Van: [redacted] <[redacted]@fryslan.frl>
Verzonden: 17-03-2026 08:46
Aan: [redacted] <[redacted]@fryslan.frl>
CC: [redacted] <[redacted]@fryslan.frl>
Onderwerp: FW: Natuurtoets Skûlenboarch

Van: [redacted] <[redacted]@bugelhajema.nl>
Verzonden: vrijdag 13 maart 2026 16:17
Aan: [redacted] <[redacted]@fryslan.frl>
CC: [redacted] <[redacted]@t-diel.nl>; [redacted] <[redacted]@zonneparkskulenboarch.nl>; [redacted] <[redacted]@bugelhajema.nl>
Onderwerp: RE: Natuurtoets Skûlenboarch

1. Aanleg bouwplaats en kabels

REV	DATE	TEK	GEZ	Project
5	27-11-25	J		ZN25-14273
6	5-12-25	J		Customer Name
7	12-12-25	J		Coöperatie Enerzijk Skûlenboarch
8	02-01-26	J		Location
9	6-1-26	J		Nije Yndustrywei 9
10	08-01-26	J		Eastemar

Type:
Trees

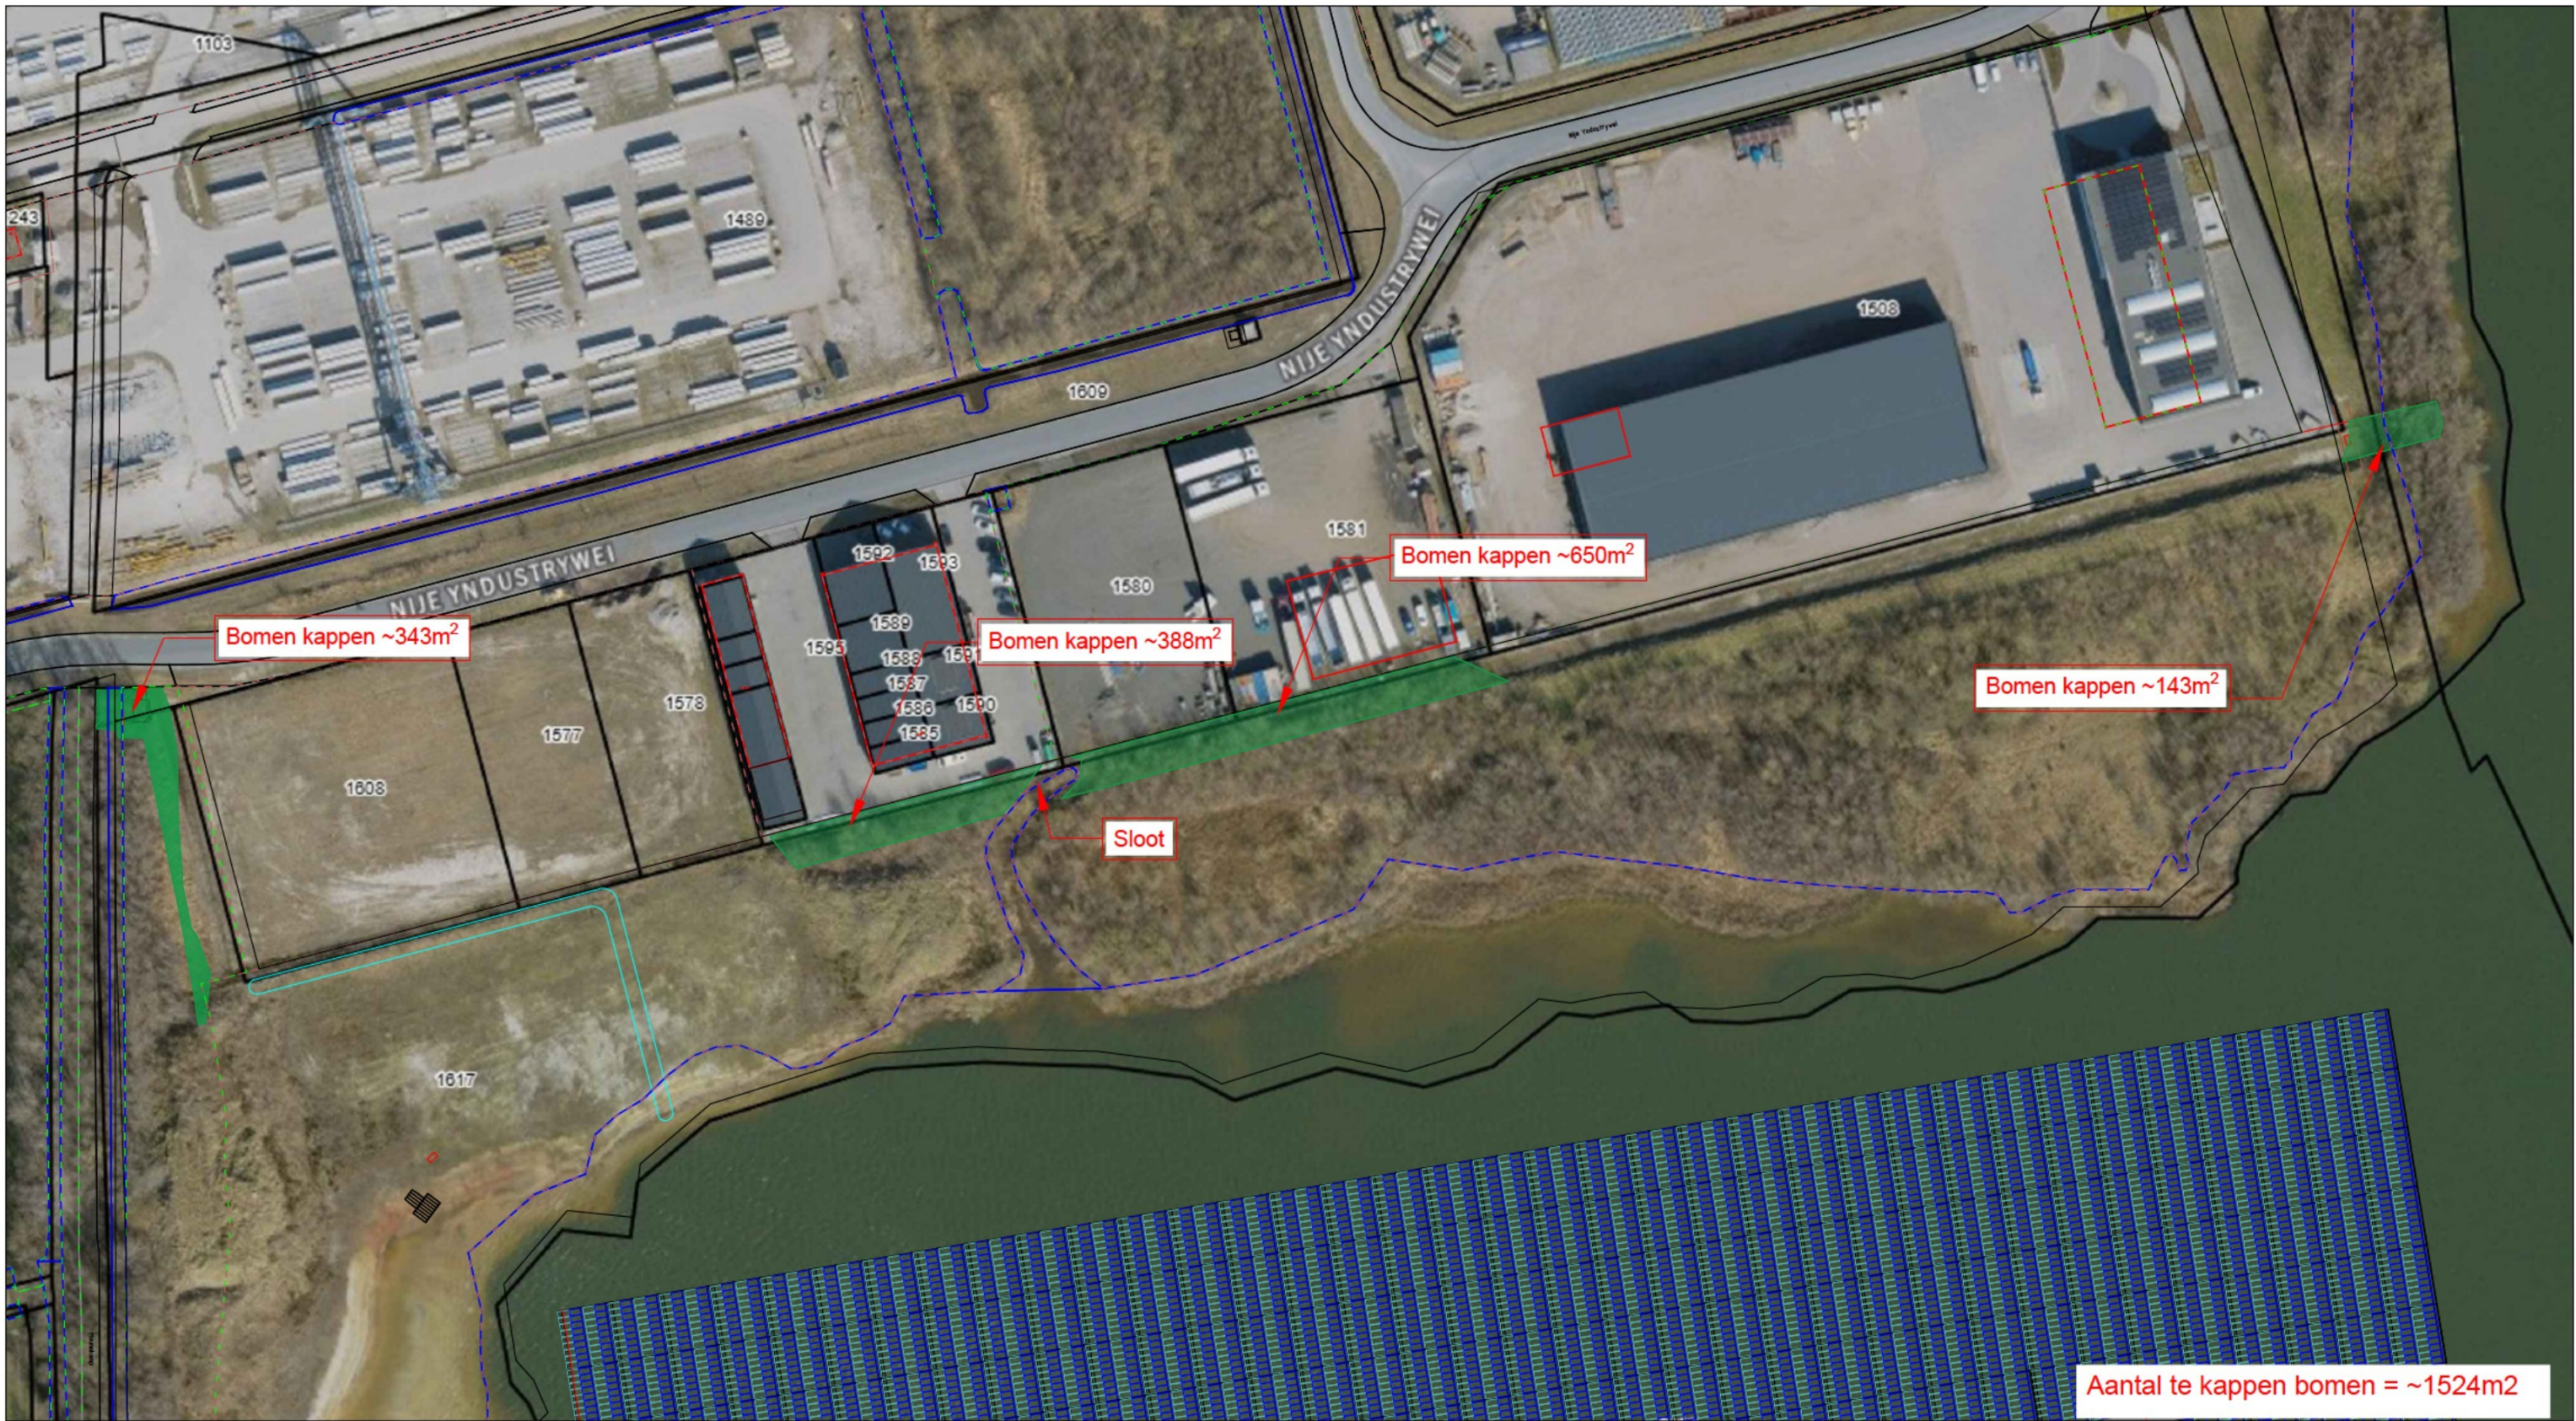
De in de kapmelding vermelde te kappen stukken (zie bijlage) hoeven toch niet te worden gekapt als gevolg van de volgende aanpassingen.

a. Het vlak met aanduiding 343m^2

- Verplaatsen van het gebouwtje van $4 \times 4 \text{ m}$ (trafohuisje) zodat het op de verharde bouwplaats komt te staan. Hiervoor wordt een stuk grond aangekocht.
- Het leggen van kabels van de trafo huisje richting het zuiden onder het aan te kopen stuk grond. Een andere optie is aanleg onder de sloot.

b. Het middendeel met aanduidingen 388m^2 en 650m^2

De bomen op deze plek worden behouden door de kabel door de grond te schieten op een diepte van verschillende meters. Hierdoor is er geen fysieke aantasting van vegetatie/bomen en worden eventueel aanwezige dieren niet verstoort.

In het open stuk tussen 650m^2 en 143m^2 (ongeschikt leefgebied, geen mogelijke verblijfplaatsen voor kl. marters) kan worden gegraven. Een paar dagen van tevoren wordt de vegetatie gemaaid om grondgebonden dieren zoals algemene muizen e.d. de gelegenheid te geven te ontsnappen (en te voorkomen dat die zich hier ophouden), vóórdat er definitief wordt gegraven. Zo wordt voldaan aan de specifieke zorgplicht ten aanzien van algemene amfibieën en grondgebonden zoogdieren.

c. Het hoekje met aanduiding 143m^2

Op deze plek is het mogelijk om iets het hoekje om te gaan met de graafwerkzaamheden door een bestaande opening in de groenstrook. Dit maakt de kap van bomen op die plek niet meer nodig.

Door van bovenstaande werkwijze en aanleg van het kabeltracé uit te gaan is er geen sprake meer van kap van bomen en vinden de graafwerkzaamheden slechts plaats op reeds bestaande open plekken. Zodat er geen sprake van negatieve effecten op eventuele verblijfplaatsen voor kleine marterachtigen. Door de aanwezige vegetatie tijdig kort te maaien worden de eventueel aldaar aanwezige algemene en vergunningvrije grondgebonden dieren de gelegenheid geboden te ontsnappen en voorkomen dat zij zich hier weer gaan ophouden.
